Mission régionale d'autorité environnementale

**Avis délibéré sur le projet d'augmentation de la capacité de
traitement de déchets par une unité de méthanisation
à Dierrey-Saint-Julien (10)
porté par la SAS ENEBIO**

N° réception portail : 015345 /AP

Nom du pétitionnaire	ENEBIO
Communes	Dierrey-Saint-Julien et Fontvannes
Département	Aube (10)
Objet de la demande	Augmentation de la capacité de traitement de déchets par une unité de méthanisation
Date de saisine de l'Autorité environnementale	18/03/2026

Figure 4 : Schéma global de fonctionnement du projet

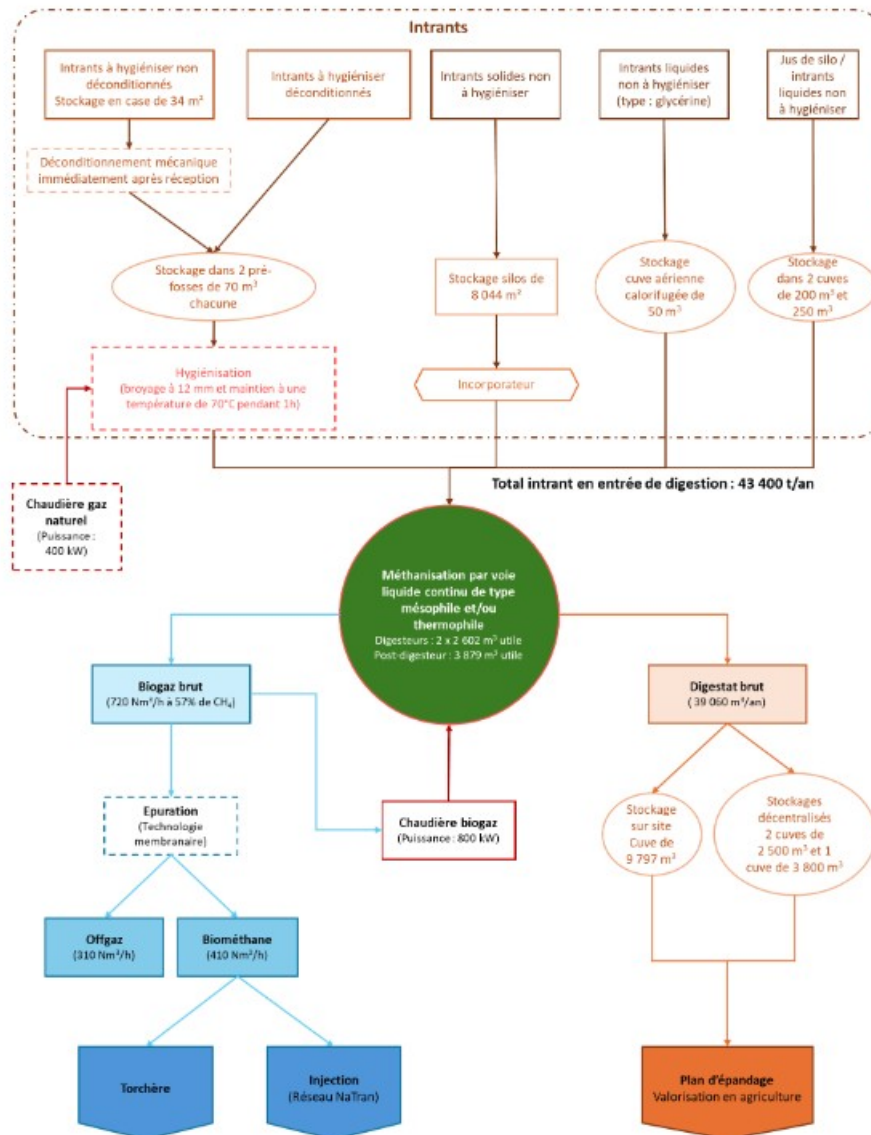
L'Ae observe que le dossier ne précise pas les mesures mises en œuvre par l'exploitant dans le cas où le système de traitement d'air serait dysfonctionnel.

L'Ae recommande au pétitionnaire de :

- **préciser les mesures mises en œuvre en cas de dysfonctionnement des systèmes de traitement de l'air ;**
- **préciser dans le bilan de fonctionnement le nombre d'heures de refus d'injection du biogaz, le nombre d'heures d'allumage de la torchère, le nombre d'incidents affectant les épurateurs et leurs durées...**
